Änderung der Verpackung (1549730000)

1549730000 USB3.0A R1V 3.0N2 TY BL

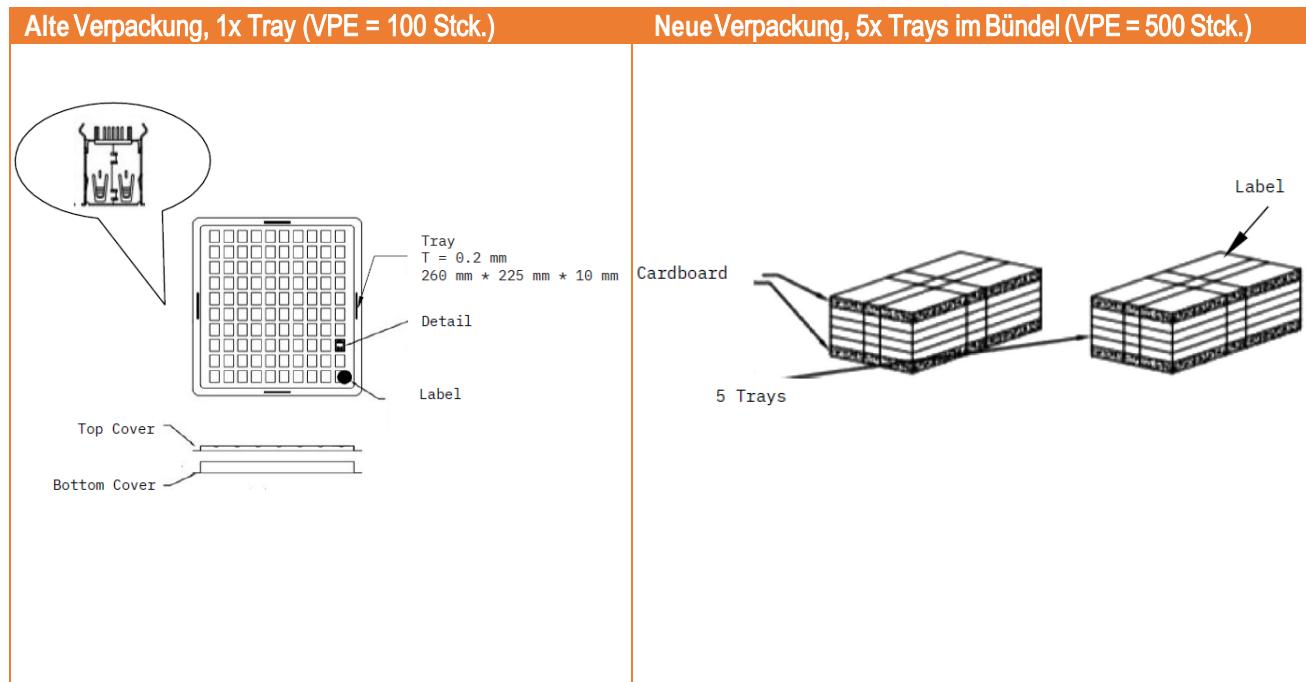
Für mehr Handlings- und Transportsicherheit, werden 5 Trays mit jeweils zwei Kartonplatten und PE-Folie zu einer Verpackungseinheit gebündelt. Dadurch sollen Schäden an den USB-Buchsen und ein Verrutschen der Produkte innerhalb der einzelnen Trays vermieden werden.
